Vysvětlení zadávací dokumentace č. 2

„Cyklická obnova trati v úseku Horní Lideč – Horní Lideč státní hranice“

evidenční číslo VZ: 63525125

SO 01 část A: Kolejový svršek a spodek - TZ

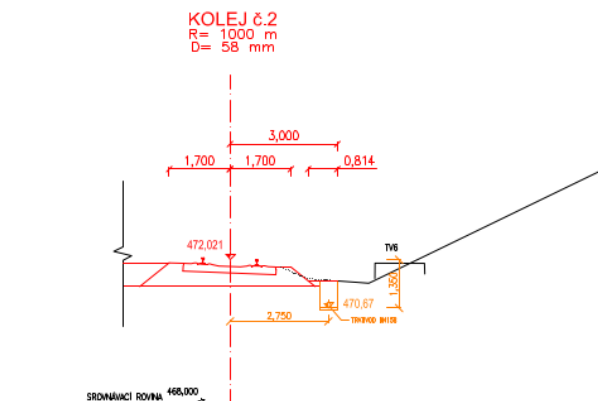
- Rozumíme tomu správně, že plán a konstrukce železničního spodku není předmětem díla, tedy nebude požadována RDS, která by řešila únosnost pláň železničního spodku a její zaústění do odvodňovacích zařízení?
- Příčné řezy vypadají jako kdyby v ose os bylo zapuštěné štěrkové lože. Předpokládáme, že je to pouze chyba v zákresu.

Zadavatel k první části Vašeho uvádí, že zřízení pláň tělesa železničního spodku (dále jen „PTŽS“) je součástí stavby pouze v místech kompletního odtěžení kolejového lože a v místech zárubních zdí, tzn. v:

- o km 21,260 – 21,370 – těžení kolejového lože;
- o km 23,778 – 23,950 – těžení kolejového lože;
- o km 26,450 – 26,670 – těžení kolejového lože.

V ostatních úsecích je navrženo pouze strojní čištění a dále i provedení ověřovací statické zatěžovací zkoušky na PTŽS (součást VON). Návrh konstrukčních vrstev vychází z předchozí zkušenosti při rekonstrukci traťové koleje č. 1 a je součástí Stavebních objektů zárubních zdí (SO 01.2.2 – 3). Realizační dokument stavby tedy není pro návrh PTŽS požadován.
